Mission régionale d'autorité environnementale

Avis délibéré sur la révision du Schéma régional de raccordement au réseau des énergies renouvelables (S3REnR) du Grand Est, portée par gestionnaire du réseau du transport d'électricité RTE

n°MRAe 2022AGE7

Illustration 3: Modifications projetées sur le réseau - Source dossier

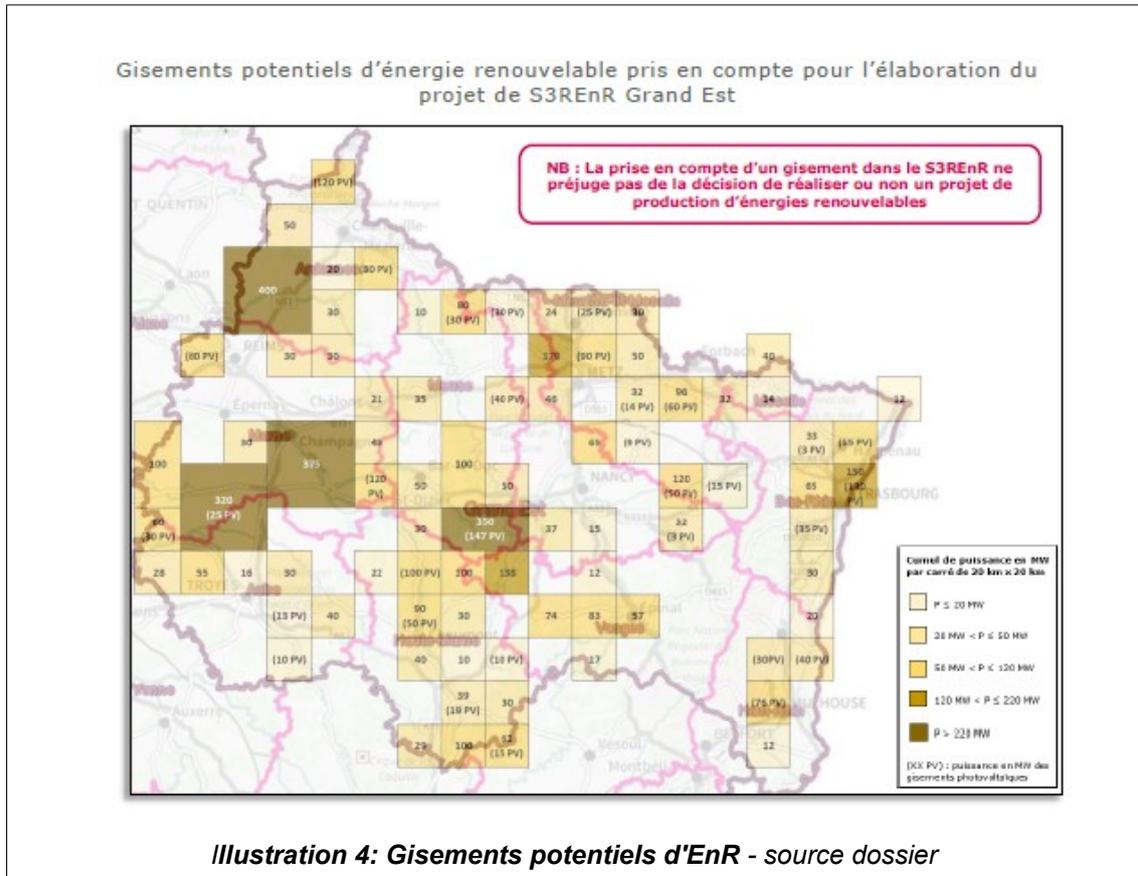
Les modifications sur le réseau électrique (renforcements et créations d'ouvrages) sont présentées dans la carte ci-après (illustration n°4). L'Ae regrette que les 10 zones électriques définies par RTE ne soient pas superposées sur cette carte.

L'Ae recommande de coupler la carte des modifications (renforcements et nouveaux ouvrages) avec celle présentant le découpage du territoire en 10 zones électriques.
